「渦電流探傷試験、超音波探傷試験及び漏えい率試験に係る
日本電気協会の規格の技術評価に関する日本電気協会への
説明依頼事項(その1)」に対する回答(JEAC4207-2016)

令和3年1月13日
(一社)日本電気協会
原子力規格委員会

2. JEAC4207-2016「軽水型原子力発電所用機器の供用期間中検査における超音波探傷試験規程」に関する説明依頼質問

図-3200-10 突合せ溶接継手に対する走査範囲 (体積試験範囲の厚さが T の場合)

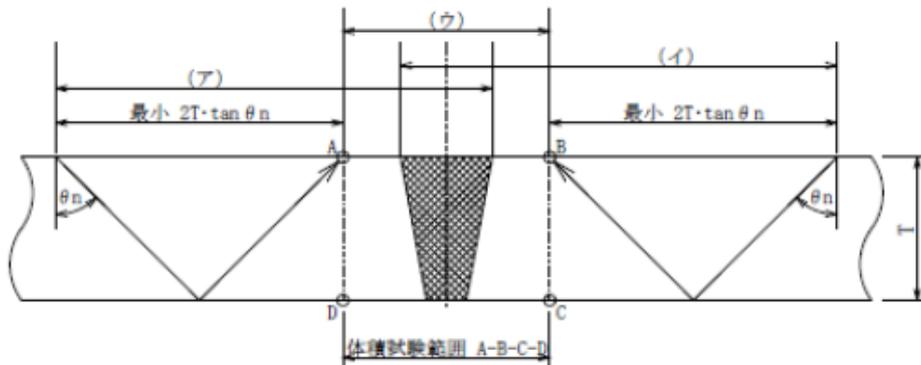
- 9) 「図-3200-10 突合せ溶接継手に対する走査範囲(体積試験範囲の厚さが T の場合)」の直射法で試験する場合において、走査範囲が(ア)及び(イ)の範囲では赤斜線で示す三角形の領域の超音波の伝播は1方向のみとなりますが、この妥当性について説明してください。また、一回反射法で試験する場合の(ア)の右端及び(イ)の左端の位置はそれぞれ B 点及び A 点に達していませんが、この妥当性についても説明してください(「図-4200-9 突合せ溶接継手に対する捜査範囲(体積試験範囲の厚さが T の場合)」についても同様)。

回答 9)

基本的な考え方として、溶接金属は2方向、隣接する熱影響部は1方向の探傷としています(3236 項、4245 項)。

これは従来(JEAG4207-1995 以降)から変更ありません。

図-3200-11 突合せ溶接継手に対する走査範囲（体積試験範囲の厚さが $T/3$ の場合）

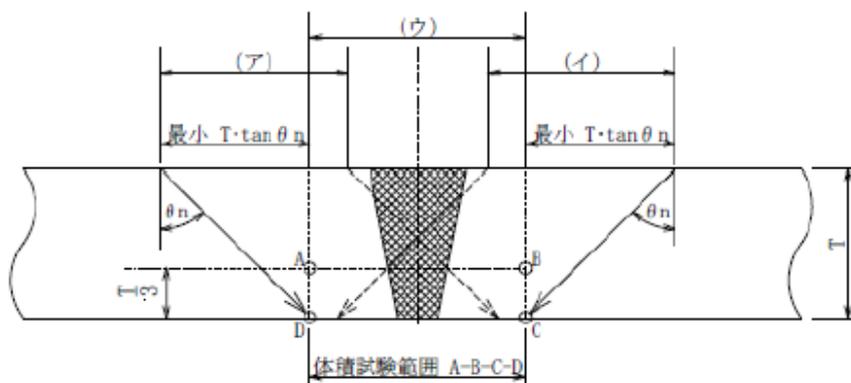
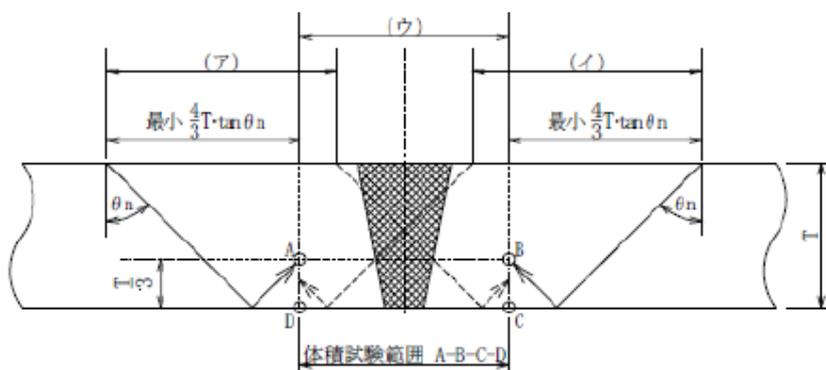
11) 「図-3200-11 突合せ溶接継手に対する走査範囲 (体積試験範囲の厚さが $T/3$ の場合)」の直射法で試験する場合及び一回反射法で試験する場合において、走査範囲 (ア) 及び (イ) の範囲と試験範囲 A-B-C-D の関係 (特に A、B 点) について説明してください ((ア) の右端及び (イ) の左端からの超音波がそれぞれ B 点、A 点に達していない。)

（「図-4200-10 突合せ溶接継手に対する走査範囲（体積試験範囲の厚さが $T/3$ の場合）」についても同様）。

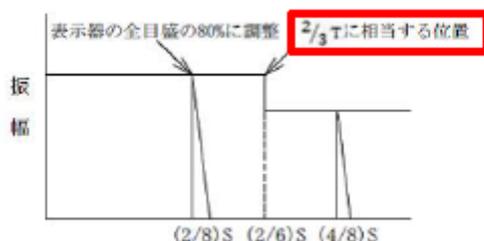
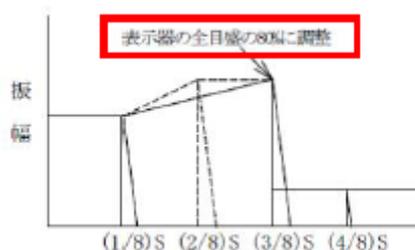
- 14) 「4200 配管の突合せ溶接継手」を縦波斜角で探傷する際に、「4252 基準感度の設定 (試験部の厚さが 25 mm 以下の場合) (図-4252-1)」において、「図-4252-1 突合せ溶接継手の基準感度の設定 (縦波斜角法で試験部の厚さが 25mm 以下の場合)」では、 $2/3T$ に相当する位置を境界に、 $T/2$ 位置の横穴及び内表面のノッチからのエコー高さで DAC 曲線とされています。

一方、「図-4251-1 突合せ溶接継手の基準感度の設定 (縦波斜角法では試験部の厚さが 25 mm を超える場合)」では、 $3/4T$ 位置の横穴があり、その位置を境界に横穴及び内表面のノッチからのエコー高さで DAC 曲線としています。

図-4251-1 も、測定値に基づくと、図の $(2/6)S$ 位置ではなく $(2/8)S$ 位置から右側は $(4/8)S$ 位置の振幅と同じにしない理由を説明してください (4331 (容器管台とセーフエンドとの異種金属突合せ溶接継手の場合)、4431 (SUS 鋳鋼の場合) も同様)。

図 4.1.2.3-1 試験体概略形状

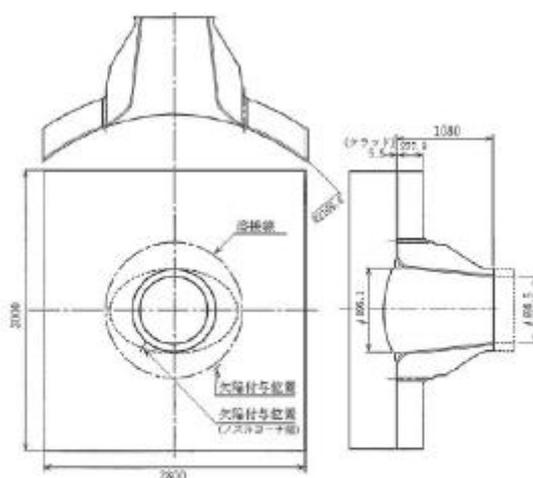
日本電気協会の変更前後比較表では「誤記訂正(898mm→698.5mm、UTS 報告書再確認)(正誤表発行済)」とあるが、正誤表では 698mm を正としています。UTS 報告書に記載された PWR の RPV 入口ノズルの試験体形状(下図)は、管台内面がテーパ状で胴の周方向断面では管台の胴内面側にも別の楕円状テーパが付いているので、管台内径 698.5mm では指定できません。また、管台内面の丸みの部分の曲率半径が 133mm も図では確認できないので妥当性を説明してください。

管台の丸みの部分の探傷方法を規定した 3420 項では、「管台内面の丸みの部分は、斜角法により容器の外表面又は内面から試験を行う。試験部への超音波の入射方向は、胴又は鏡の内径と管台の内径とが丸みで交わる部分を管台の内径にそって結んだ円(以下「管台のコーナ円」という)に対して接線方向又は法線方向のいずれかとする。」と規定しているが、上図の 2 段テーパ付き管台のような特殊形状の場合の探傷範囲と探傷方法を説明してください。

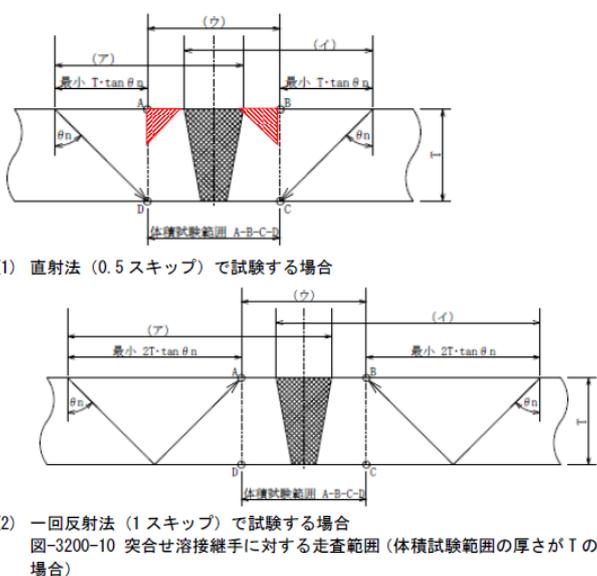
8) 「3100 適用範囲」において、「クラス1及びクラス 2 容器のフェライト鋼突合せ溶接継手及び公称厚さ 51mm 以下のオーステナイト系ステンレス鋼突合せ溶接継手、…」の下線部が追記された。容器において具体的な部位はどこか説明をしてください。また、「本項に規定がなく第 4 章に規定のある探傷方法」とは何を指すのか説明してください。

現在のプラントで供用期間中検査において超音波探傷試験対象となる、ステンレス鋼製容器は存在しません。

2008 年版の記載では、今後対象に加えられるかもしれないステンレス鋼製の容器の探傷要領が、あくまで低合金鋼を想定した3章が無条件に適用されることになり、誤った引用がされる可能性があるとして、当該の記載を追加したものです。

「本項に規定がなく第 4 章に規定のある探傷方法」は、例えば2次クリーピング波法による確認方法などのステンレス鋼溶接部に有効な探傷方法を指しています。

図-3200-11 突合せ溶接継手に対する走査範囲 (体積試験範囲の厚さが $T/3$ の場合)

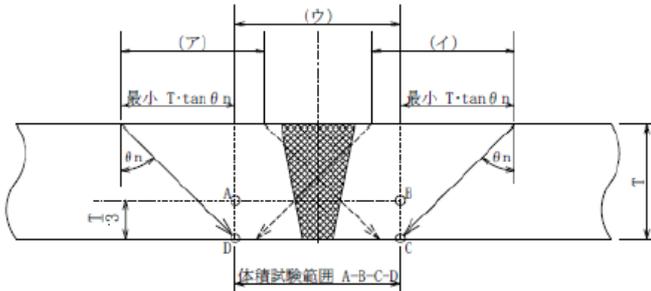
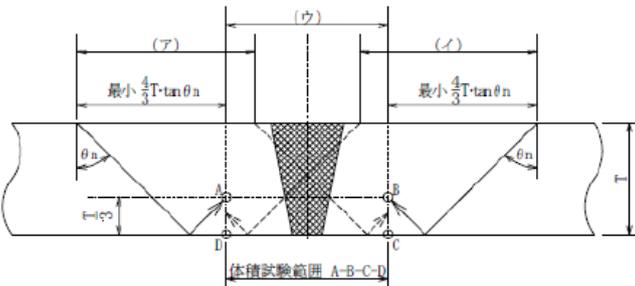
11) 「図-3200-11 突合せ溶接継手に対する走査範囲(体積試験範囲の厚さが $T/3$ の場合)」の直射法で試験する場合及び一回反射法で試験する場合において、走査範囲(ア)及び(イ)の範囲と試験範囲 A-B-C-D の関係(特に A、B 点)について説明してください((ア)の右端及び(イ)の左端からの超音波がそれぞれ B 点、A 点に達していない。)(「図-4200-10 突合せ溶接継手に対する走査範囲(体積試験範囲の厚さが $T/3$ の場合)」についても同様)。

A-B-C-D は維持規格で定められている検査体積を示しています。質問 9)にもある通り、溶接金属は2方向、隣接する熱影響部は1方向の探傷としています(3236 項、4245 項)。つまり(ア)の右端、(イ)の左端は、検査体積にある溶接金属について直射ビームが通過するように設定しています。

なお、現在審議を進めている改定版では、上記がわかりやすいような図に変更することを検討しています。

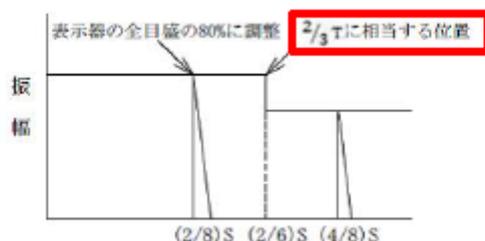
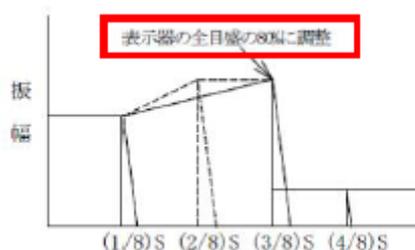
14) 「4200 配管の突合せ溶接継手」を縦波斜角で探傷する際に、「4252 基準感度の設定 (試験部の厚さが 25 mm 以下の場合) (図-4252-1)」において、「図-4252-1 突合せ溶接継手の基準感度の設定 (縦波斜角法で試験部の厚さが 25mm 以下の場合)」では、 $2/3T$ に相当する位置を境界に、 $T/2$ 位置の横穴及び内表面のノッチからのエコー高さで DAC 曲線とされています。

一方、「図-4251-1 突合せ溶接継手の基準感度の設定 (縦波斜角法では試験部の厚さが 25 mm を超える場合)」では、 $3/4T$ 位置の横穴があり、その位置を境界に横穴及び内表面のノッチからのエコー高さで DAC 曲線としています。

図-4251-1 も、測定値に基づくと、図の $(2/6)S$ 位置ではなく $(2/8)S$ 位置から右側は $(4/8)S$ 位置の振幅と同じにしない理由を説明してください (4331 (容器管台とセーフエンドとの異種金属突合せ溶接継手の場合)、4431 (SUS 鋳鋼の場合) も同様)。

縦波探傷を用いた場合には、ノッチのような角部の反射効率 (エコー高さ) が大きく影響を受けます。つまり内面開口きずか内在きずかによって評価を分ける必要があります。

25mm 以下の場合では、 $2/8S$ より右側をすべて内面開口欠陥として評価した場合には、放射源位置の測定誤差を考慮してもかなり広い範囲で内面開口欠陥として分類してしまうことになり、実際の放射源を適切に評価しているとは言い難いものになってしまいます。そこで維持規格での内面 $1/3$ 探傷の考え方を取り入れて $1/3T$ までを内面開口放射源と仮定することにしました。

25mm を超える場合は、校正用横穴が設けられている位置に合わせた方が、DAC 線を描くときにわかりやすいため、 $3/8S$ までとしています。

図 4.1.2.3-1 試験体概略形状

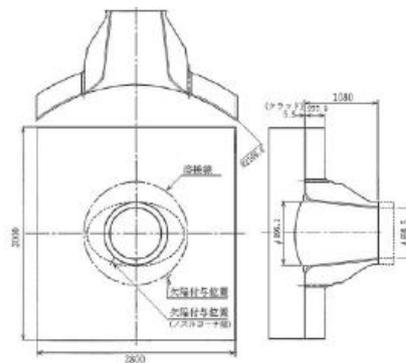
日本電気協会の変更前後比較表では「誤記訂正(898mm→698.5mm、UTS 報告書再確認)(正誤表発行済)」とあるが、正誤表では 698mm を正としています。UTS 報告書に記載された PWR の RPV 入口ノズルの試験体形状(下図)は、管台内面がテーパ状で胴の周方向断面では管台の胴内面側にも別の楕円状テーパが付いているので、管台内径 698.5mm では指定できません。また、管台内面の丸みの部分の曲率半径が 133mm も図では確認できないので妥当性を説明してください。

管台の丸みの部分の探傷方法を規定した 3420 項では、「管台内面の丸みの部分は、斜角法により容器の外表面又は内面から試験を行う。試験部への超音波の入射方向は、胴又は鏡の内径と管台の内径とが丸みで交わる部分を管台の内径にそって結んだ円(以下「管台のコーナ円」という)に対して接線方向又は法線方向のいずれかとする。」と規定しているが、上図の 2 段テーパ付き管台のような特殊形状の場合の探傷範囲と探傷方法を説明してください。

UTS で実証された範囲として、同報告書に記載の値を記載しています。正誤表では有効数値の観点でそこまでの記述は必要ないとして 698 としましたが、UTS 報告書との整合性に関する議論があり、報告書に記載の 698.5 としました。テーパ形状の部分の内径の記述としてのご指摘はその通りですが、他の記載がないため公称内径として記載しています。なお管台内面の丸みの部分の曲率半径については、表 4.8.3.12 に記載があります。

管台内面の丸みの部分を内面側から探傷する場合には、一般的には接線方向にビームを入射します。探傷範囲については維持規格で定めるものであり、JEAC4207 としては回答しかねます。

図-A-1400-2 タンデム法

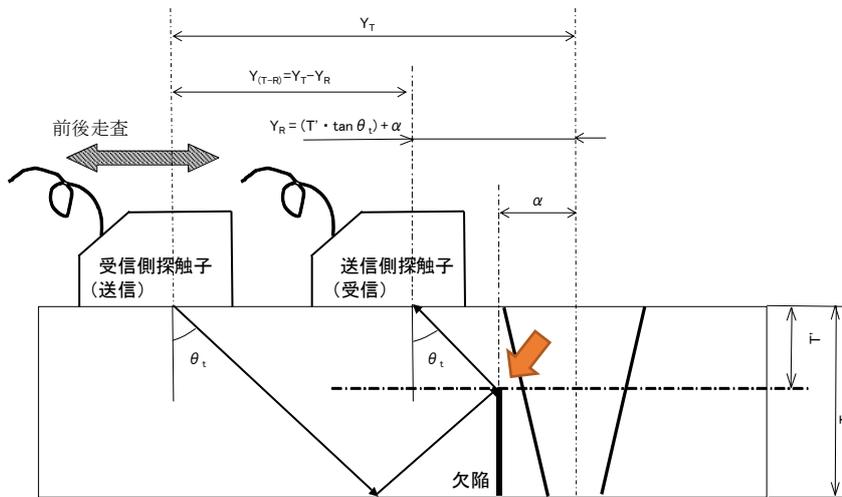
35) 「A-3620 タンデム法による測定」(2)の「a.受信側探触子の配置」(a)に規定する「深さ方向に設定する交点位置」について、「図-A-1400-2 タンデム法」を用いて説明してください。

「深さ方向に設定する交点位置」とは、図-A-1400-2 で示す T' (一点鎖線)の深さと、きず位置(α)の交点のことです。一般的には板厚(T)の中央($T'=0.5T$)に設定することで、きずの大きな深さを推定することができます。
